株式会社 椿本チエイン

## トップチェーン商品 統廃合のご案内

## 【補足資料】ベアリングユニット（角フランジ形ユニット）代替品の注意点

## ■ハウジングの取付(フレーム取付け面の穴径)

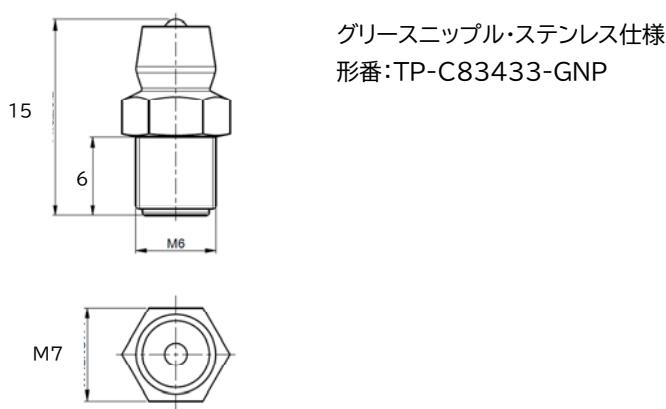
従来品からの取替えの場合、取付要領(ハウジング裏面のシール部を外れないように押える為のフレーム取付け面の穴径基準)についても下記の通り変更となります。

軸径d	Dmin	Dmax
25	35	45
30	45	55
35	50	60
40	55	70

軸径d	Dmin	Dmax
25	29	31
30	36	42
35	41	47
40	46	47

## ■グリースニップル仕様について

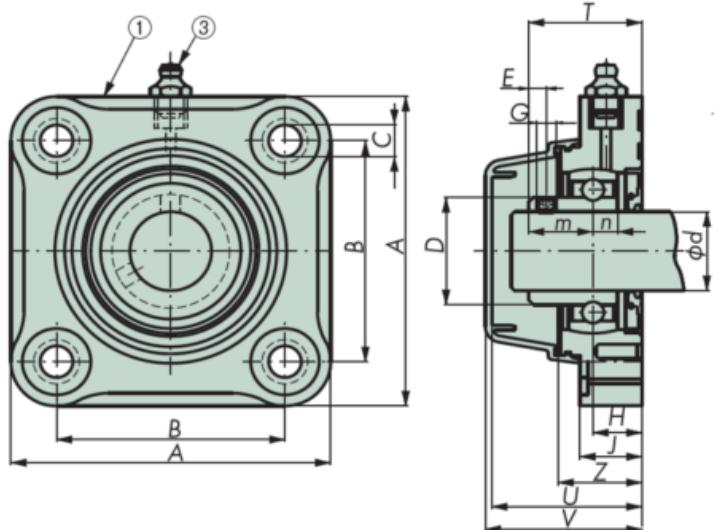
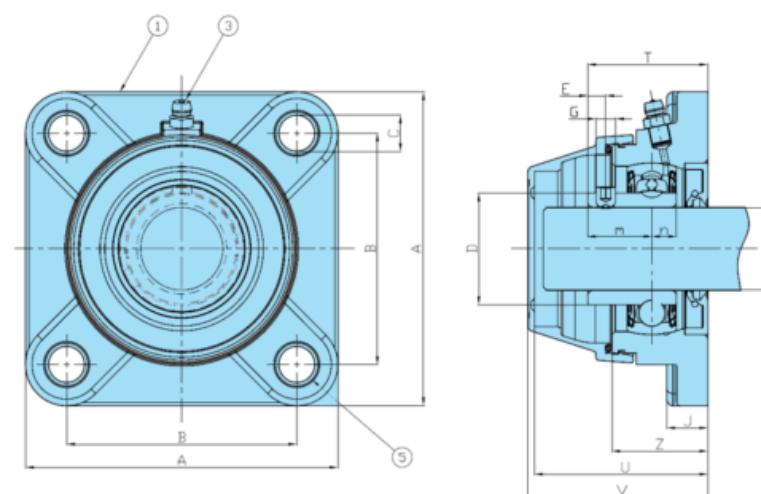
代替品のグリースニップル材質は、真ちゅう+Niメッキが標準となります。

ステンレス材質をお求めの際は、つばき形番:TP-C83433-GNPをご購入交換ください。
